Ontvangstbevestiging poststuk voor Gemeente Sliedrecht

Onderwerp: de inhoud van en de status van het door hem geschreven verslag over het participatieproces

- De Maaslaan-locatie- te Sliedrecht en dan specifiek:

- Concept participatie BHS 18-11-2024, waarop u van ons, de participatiegroep van de Maaslaan-W. Dreespark, zoals gevraagd, graag commentaar ontvangt.

Variant 2

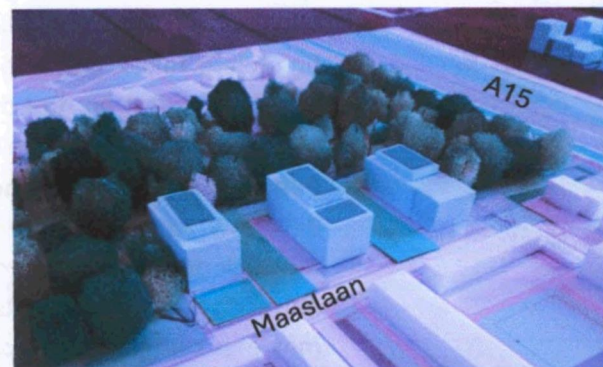
Dit is het fietspad 4-15.

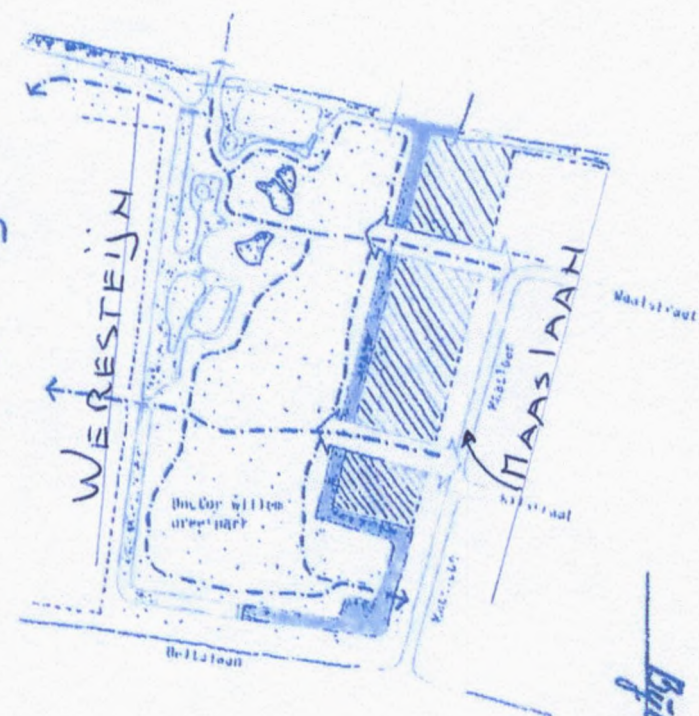
De klankbordgroep is van mening dat het bouwprogramma qua aantal woningen wordt doorgedrukt door Tablis-wonen. Het woongenot wordt opgeofferd aan heb bouwen, bouwen, bouwen credo; waar alles voor moet

Dit wordt niet geaccepteerd

Wij hebben als klankbordgroep dat "financieel haalbaar"

nooit omarmd, omdat wij andere prioriteiten hanteren:

- Leefbaarheid
- te veel woningen → Massaliteit → te lang & te hoog.
- te veel auto's met een dure parkeeroplossing
- kap v hoge bomen, waarvan de raad reeds heeft
gezegd: blijf v.h. groen af in het park
- verkeerscongesties bij de aansluiting op de Deltalaan.
- Deze 3 grote hoogbouwblokken passen niet
en harmoniëren niet met een park, wat totaal
andere doelstellingen heeft: en: ze staan midden in
het park.
- De hele burgemeester van Sliedrecht
wil deze hoogbouw niet
en dat speelt ook op de andere locaties.
